Инструмент для холоднштамповочных автоматов

## МАТРИЦЫ ВТОРОГО ПЕРЕХОДА

ГОСТ  
26508-85

Изменение № 1 ГОСТ 26508—85 Инструмент для холоднштамповочных автоматов. Матрицы второго перехода. Конструкция и размеры

Черт. 7

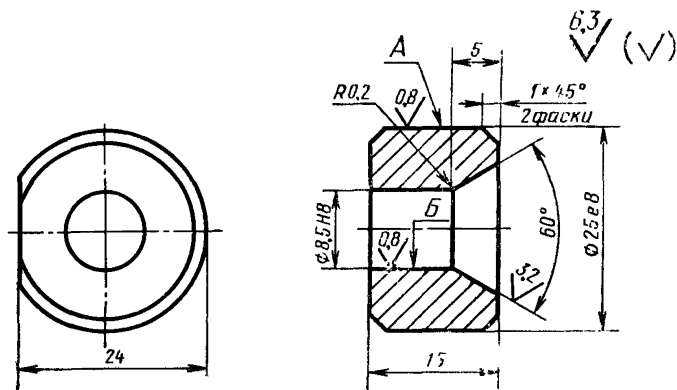
Пункт 8. Чертеж 7. Выносную линию на фаске  $1,6 \times 45^\circ$  проставить, как показано на чертеже:

Черт. 9

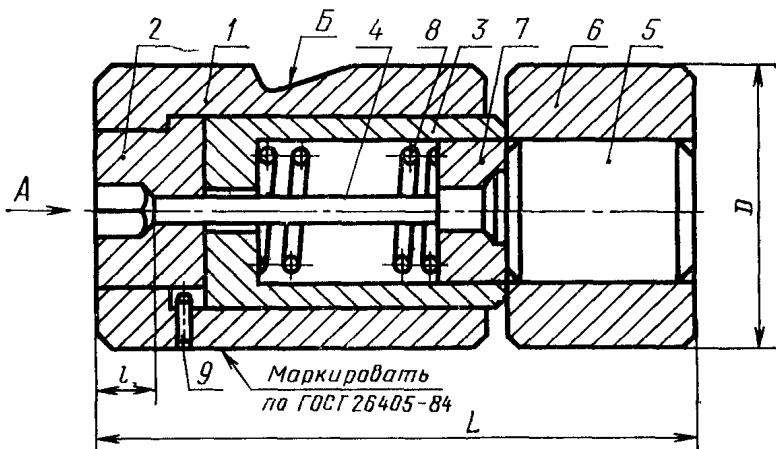
Пункт 9 Чертеж 9. Заменить размер: 11 на 11\*.

Черт. 16

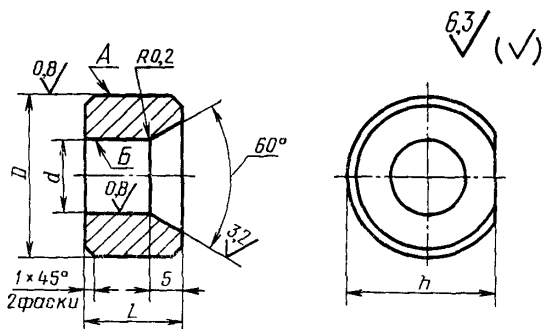
Пункт 17 Чертеж 16 Знак маркировки Заменить ссылку п 174 на п 174; таблица 12 Графа «Обозначение плитки» Заменить обозначение 1105-0129/006 на 1105-0135/006
